Impianto di illuminazione: Compatibilità LED driver/proiettore

Peugeot
3008 Mk2 & 5008 Mk2
(2016 > ...)

LED driver compatibilità con proiettore

Modifica proiettore PSA e miglioramento dei driver

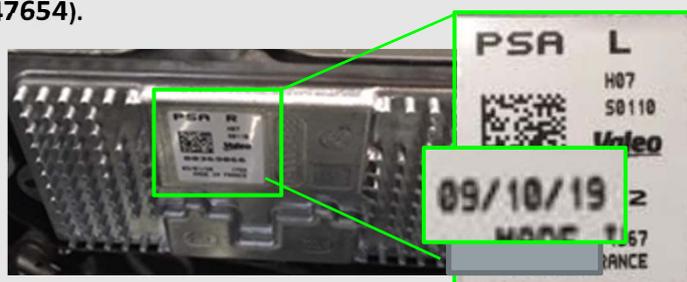
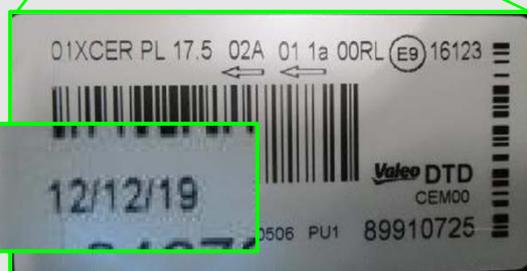
Se è necessario sostituire il proiettore, è necessario verificare la data di produzione.

Se prodotto **DOPO il 24 Sett.2019**, è necessario controllare la data di produzione del driver per assicurare la compatibilità di entrambi

- Se la data di produzione del driver è **SUCCESSIVA il 24 Sett.2019**, può essere montato sul nuovo proiettore,
- Se la data di produzione del driver è **ANTECEDENTE il 24 Sett.2019**, deve essere sostituito con un nuovo driver (47653 o 47654).

Abbinare vecchio driver e nuovo proiettore può generare un errore:

Codice Errore : B11D4
"Ventilatore da destra-sinistra"
